Poder Judiciário
Tribunal de Justiça do Estado da Paraíba
Diretoria Administrativa
Gerência de Engenharia e Arquitetura

Nº 173/2021/GEENG

Assunto: COMPRA / CONTRATAÇÃO - Contratação de empresa do ramo de engenharia especializada em execução de serviços de reforço/recuperação estrutural para prestação de serviços no Fórum Criminal da Capital, tendo como objeto a recuperação/correção de patologias na estrutura das lajes comprometidas no teto do estacionamento interno do Fórum Criminal da Capital, bem como a execução de serviços de substituição de revestimento do piso do pátio da área externa, substituição de manta asfáltica, de juntas de dilatação e demais serviços correlatos, conforme projetos estrutural, executivo e arquitetônico.

I N F O R M A Ç Ã O/ESCLARECIMENTO

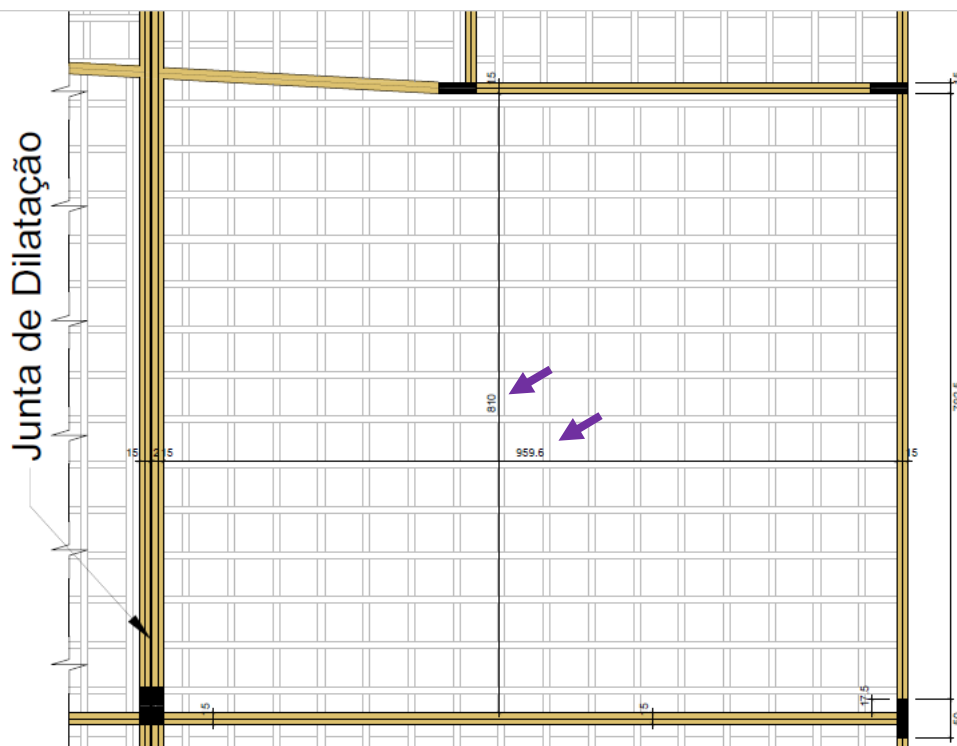
informação = a norma pede que o capeamento seja no minimo 4,5 cm

1.4 Em atenção capeamento mínimo, o projeto de recuperação estrutural norteia-se pela NBR 6118/2014 – Projeto de Estruturas de Concreto. Conforme Doc. 04, 05 e 06, calcula-se que o capeamento será $3,15m^3 / (8,10 * 9,596)m^2 = 4,05cm$ (aproximadamente) a mais.

Doc. 04 – Parte do descritivo do projeto estrutural.

4.2. Demolição Parcial da Capa Superior:

Na mesma linha de processo executivo do item 4.1, sugere-se a retirada superficial (~ 2,0 cm). Esta retirada deve ser feita na mesma área de intervenção da do item 4.1 e faz-se necessária para alocação da malha de reforço descrita a frente nesta mesma sessão.

Doc. 05 – Parte do descritivo do projeto estrutural.

Apresentando de maneira resumida os dados levantados para análise, tem-se:

- Geometria:
 - Altura Total: 20 cm
 - Capa: 6 cm
